**Gmina Jasionówka
ul. Rynek 19, 19-122 Jasionówka**

Or.271.3.2022

Dotyczy postępowania o udzielenie zamówienia publicznego prowadzonego w trybie podstawowym - zamówienie klasyczne o wartości mniejszej niż progi unijne pn. „Budowa oraz przebudowa dróg na terenie Gminy Jasionówka”

Pytania do postępowania:

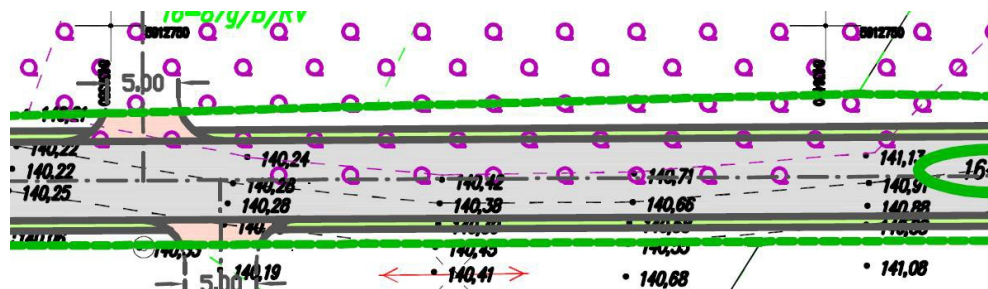
3. Prosimy o jednoznaczne wskazanie jaką nawierzchnię należy wykonać na zjazdach – rysunek oraz wykaz robót na zjazdach wskazuje na nawierzchnię bitumiczną, przedmiar natomiast przewiduje tylko wykonanie podbudowy z kruszywa łamanego. Prosimy o poprawienie przedmiaru w przypadku wykonania zjazdów bitumicznych w zakresie ilości skropienia oraz warstw wiążącej i ścieralnej.

Na zjazdach należy wykonać nawierzchnię bitumiczną – uzupełniono przedmiar.
